OBRA 637

CLIMATIZACION PILETA | FACDEF

CIRCULAR CON CONSULTA N° 2

Escuela	Proyecto	FA/CEP	LAE - FACET - UNI
19	Nuevo trazado de línea de gas: Ramal oeste	Nº Proyecto: FACET-891-2020-RV-19	
	Plano para cotización

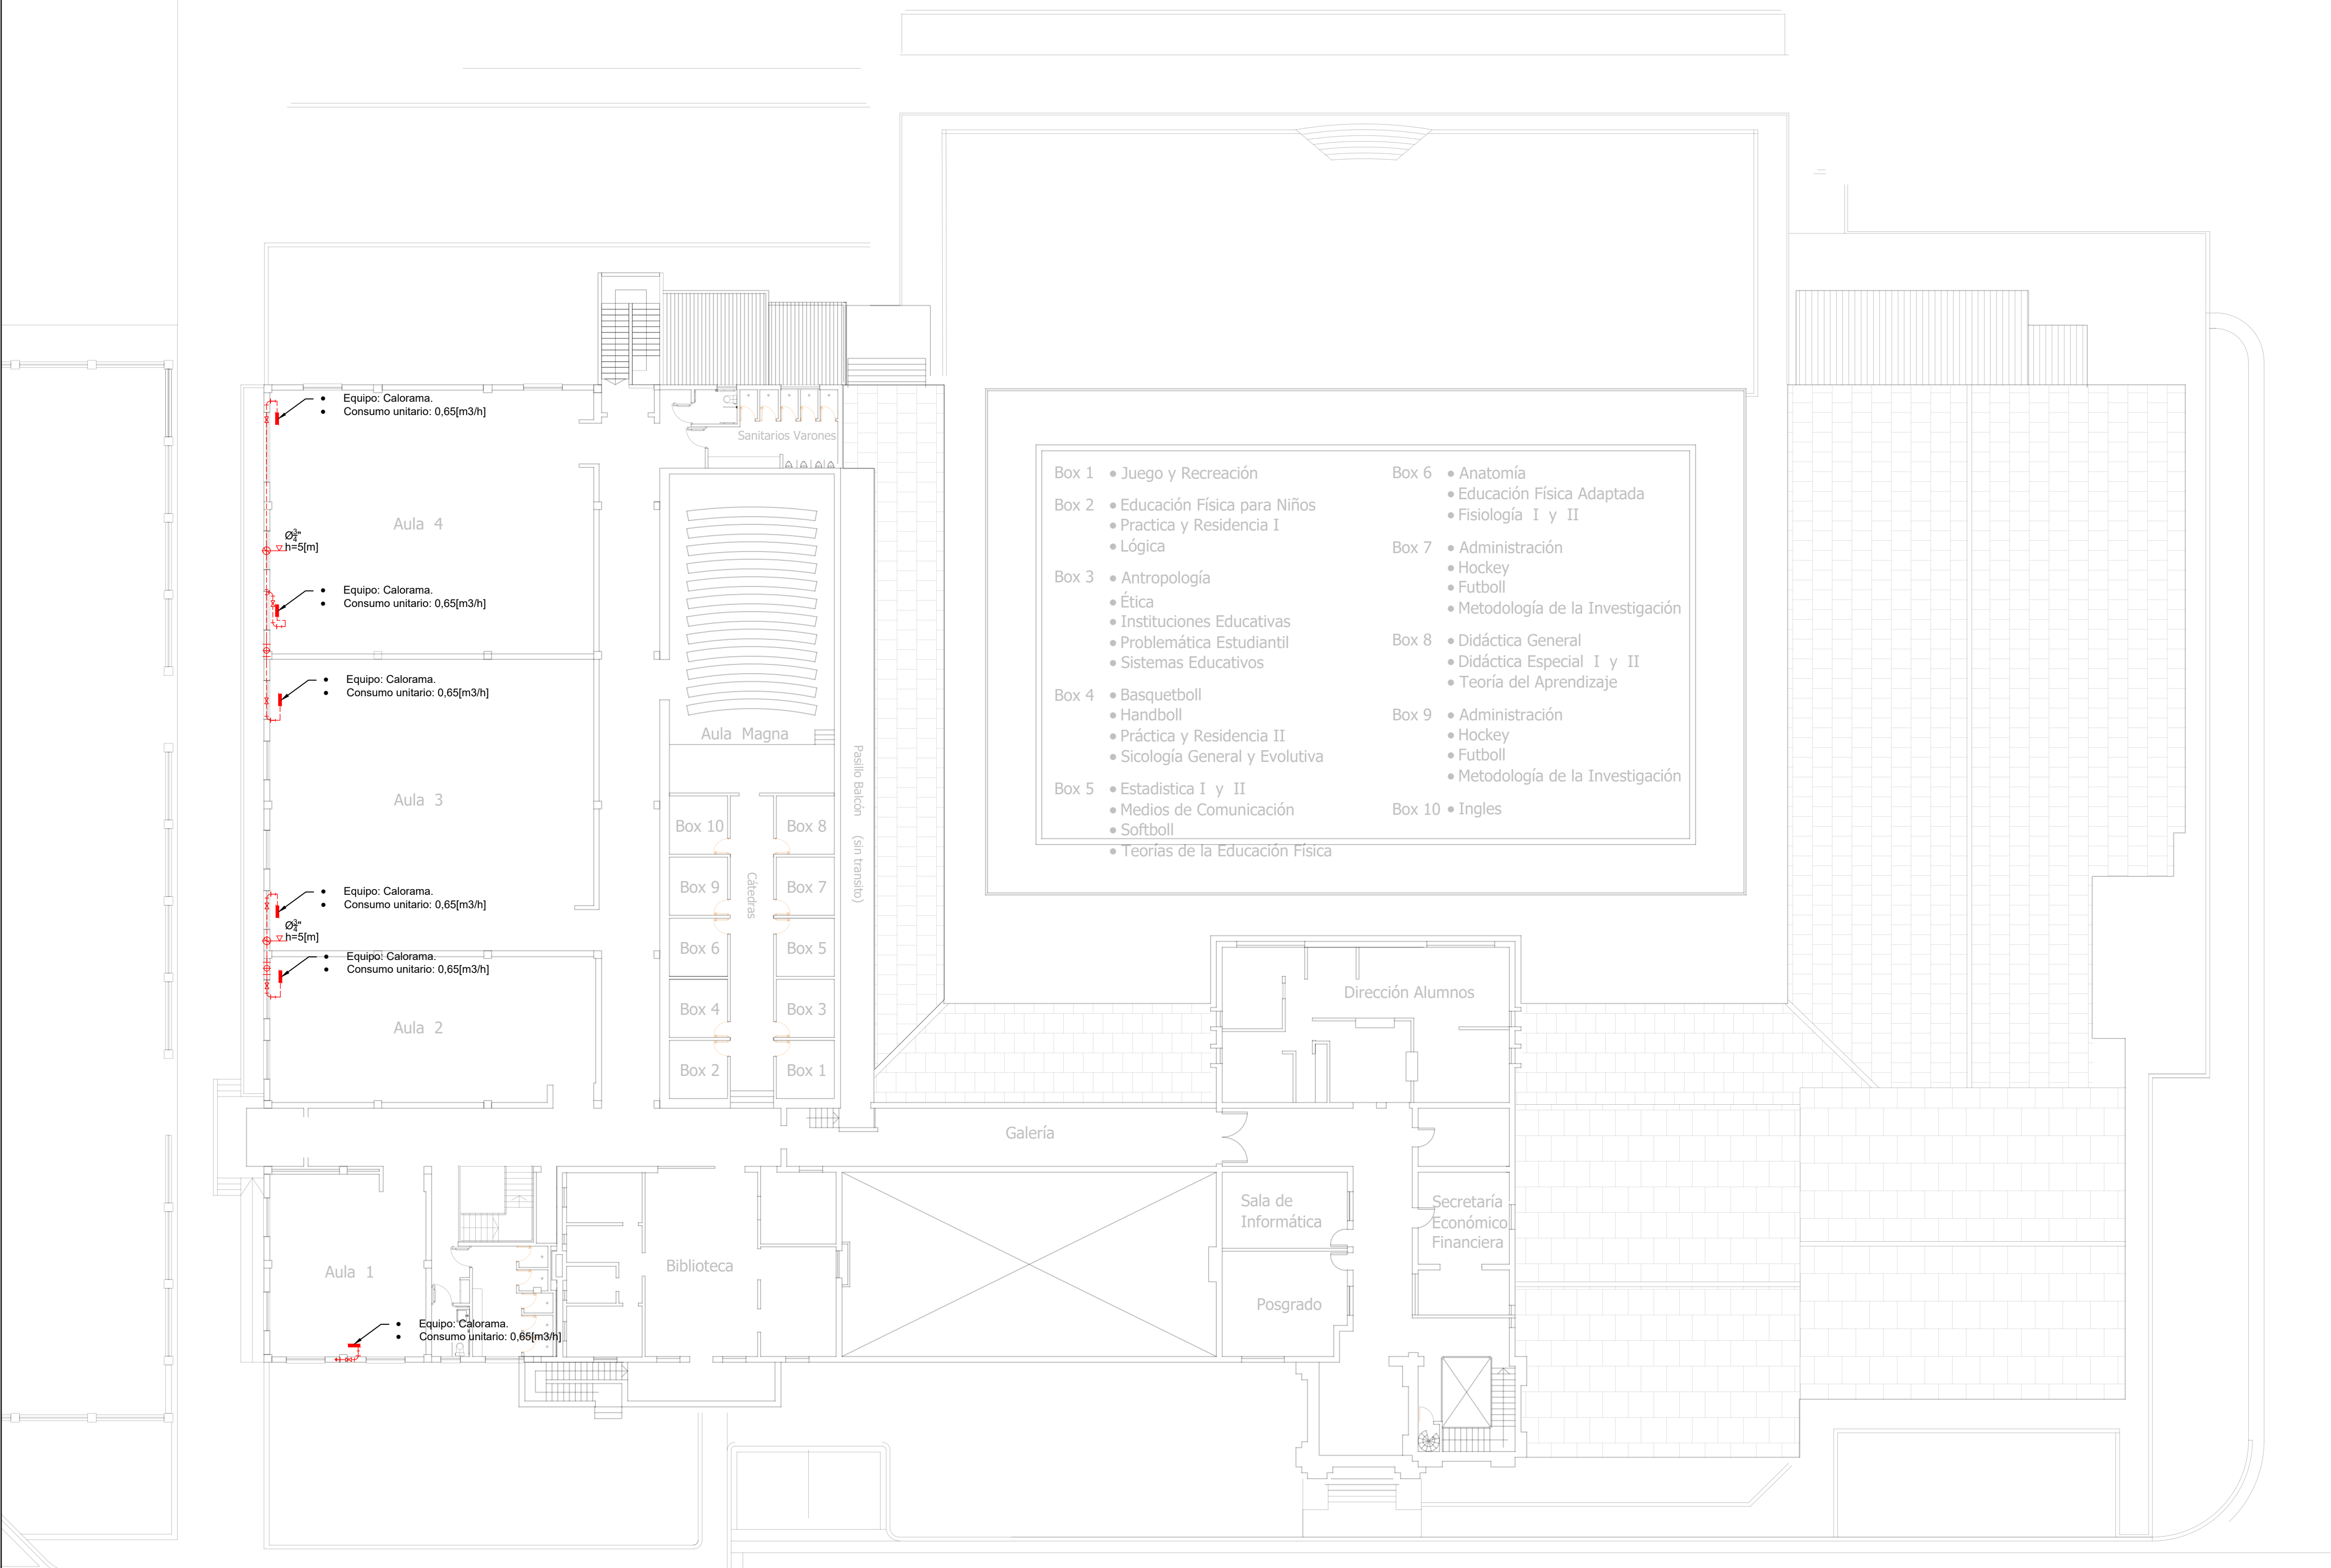
Según lo mencionado en el pliego, adjuntar plano del nuevo tendido de la instalación de gas

Se solicita plano con ubicación de caldera propuesta y plano de sala de máquinas actual (bombas, filtros, etc.)

Se adjunta plano FACDEF-001-2020-Rev00.

En plano FACDEF-001-2020-Rev00 se encuentra indicada la ubicación de la caldera.
